內政部都市計畫委員會第779次會議紀錄

一、時間:中華民國101年5月8日(星期二)上午9時30分。

附表

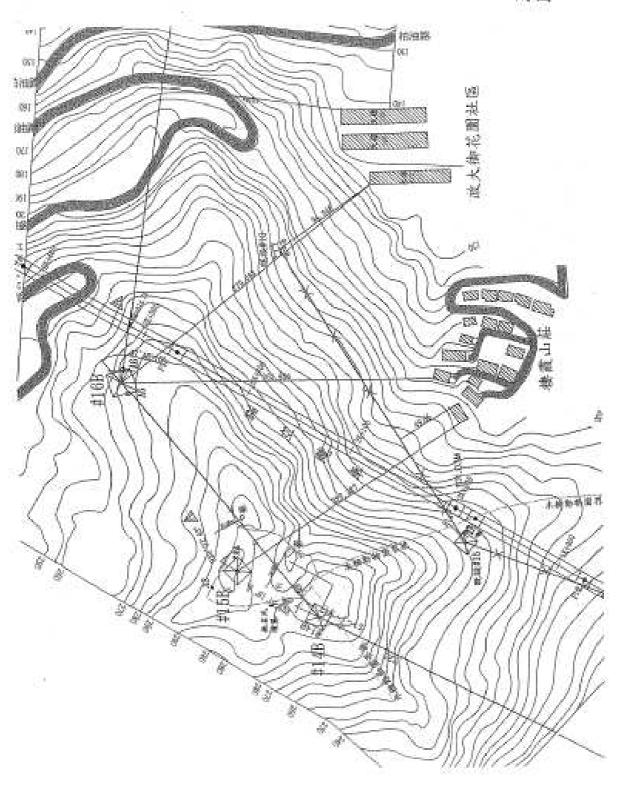
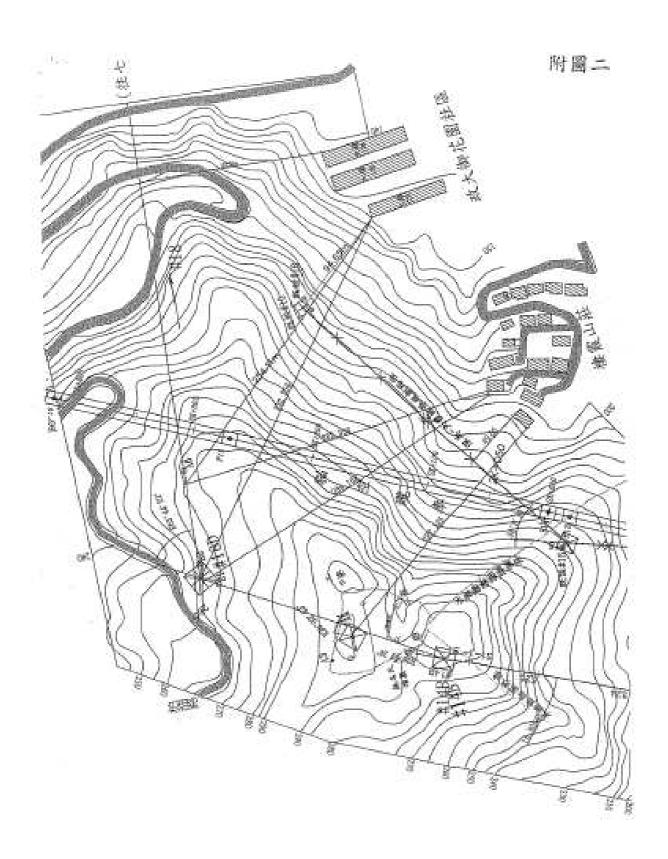
- 附件 本部都委會專案小組96年8月29日聽取臺北市政府簡報「變更臺北市文山區頭廷段二小段部分219、243地號、頭廷段三小段部分257、332地號暨政大段二小段部分8、316地號等保護區土地為電力設施用地計畫案」第2次會議出席委員初步審查意見
 - (一)本案擬變更保護區為電力設施用地,經臺北市政府及台電公司依本會96年2月6日第652次會議決議文,研提地形坡度 陡峭、水土保持、公共安全、鐵塔遷移衍生地層滑動、都市景觀、現有動植物生態環境等意見之處理情形(如附件一),基於大台北地區用電需求,以及配合「貓空纜車系統」變更輸電線路路徑新設鐵塔需要,原則上本案應有變更之必要。
 - (二)案經臺北市政府96年8月1日府都規字第09633597800號函依第1次專案小組會議委員所提初步審查意見,檢送處理情形對照表(如附件二),經與會委員、代表充分交換意見後,有關本案變更計畫內容第15號鐵塔位置擬變更為電力設施用地部分,因位於山稜線上,現況種植竹木,地形坡度陡峭,可能造成雨水沖刷土壤,建議維持原計畫保護區。至於第14、18號鐵塔位置擬變更為電力設施用地,建議原則同意依臺北市政府核議意見通過。
 - (三)本案請臺北市政府會同台電公司依下列各點意見,以對照 表補充相關說明資料送署後,再召開專案小組第3次會議聽 取簡報。
 - 1、有關變更計畫內容第16號鐵塔位置擬變更為電力設施用地部分,因鄰近住宅社區居民仍有疑慮,可否考量遷移至該鐵塔東南側,請台電公司再多選擇幾個替代方案(其中至少有1個在山稜線另一側(相對於棲霞山莊而言)),訂定適當指標(如水土保

持、都市景觀、環境影響、工程可行性、選址所在 地之民眾接受程度、環境災險度···),列表評 估原方案及數個替代方案之優劣,並由台電公司邀 集臺北市政府、棲霞山莊管理委員會及替代方案所 在地之里長或社區代表等,召開研商會議取得共 識,決定該鐵塔之適當位置。

附 表	T	
評估方案	原方案(詳附圖一)	建議替代方案 #16 鐵塔往東側遷移(詳附圖二)
鐵塔用地	1. #16 位置距棲霞山莊民宅約 262 公尺。 2. #16 用地位於山稜線附近, 用地面積約為 20M×20M。 3. #16 用地已取得業主同意興 建鐵塔。	1. #16D 位置距棲霞山莊民宅約286 公尺。 2. #16D 用地位於馬路旁, 用地面積 約為36M×36M。 3. #16D 用地初步與業主協商結 果,業主表示不同意提供興建鐵 塔。
都市景觀	#16 用地位於山稜線附近,塔基設置高程 271.37 公尺,由於輸電線路跨越貓空纜車須保持適當安全距離,因此鐵塔總高度為 47.5 公尺,塔基外有林木遮蔽,對遠方之景觀視覺影響不大。	#16D 用地位於道路旁,塔基設置高程 263.92 公尺,由於輸電線路跨越貓空纜車須保持適當安全距離,因此鐵塔總高度為 118.2 公尺以上,鐵塔橫擔寬度需達 10.8 公尺以上,體積較為龐大,且位於道路旁,對景觀視覺影響較大。
環境影響	#16 工程完工後,因基地範圍較狹小,且為特高壓之電力設施,平時除巡線檢修作業外,應無人員出入,故其對當地動植物生態之影響輕微。	#16D 用地位於道路旁,工程完工後,因為特高壓之電力設施,平時除巡線檢修作業外,應無人員出入,故其對當地動植物生態之影響輕微。
工程施工可行性	1. #16 鐵塔學型為本公司已開發使用之標準型鐵塔、 發使用之標準型鐵塔、鐵塔 對、鐵塔強度、鐵路 對、符合台灣海島型氣條 件,且該塔型已使用於重 輸電線路型。 2. 該塔型鐵塔本公司已多次 使用,工程施工上可行。	1. #16D 鐵塔總高度達 118.2 公尺 且鐵塔橫擔寬度需達 10.8 公 尺,目前本公司無該特殊型鐵 塔,須特殊設計,技術上相當困 難。 2. 該特殊型鐵塔高度異常,裝塔施 工相當困難,且危險性高。
綜合評估結果	優。	施工困難,景觀衝擊大。
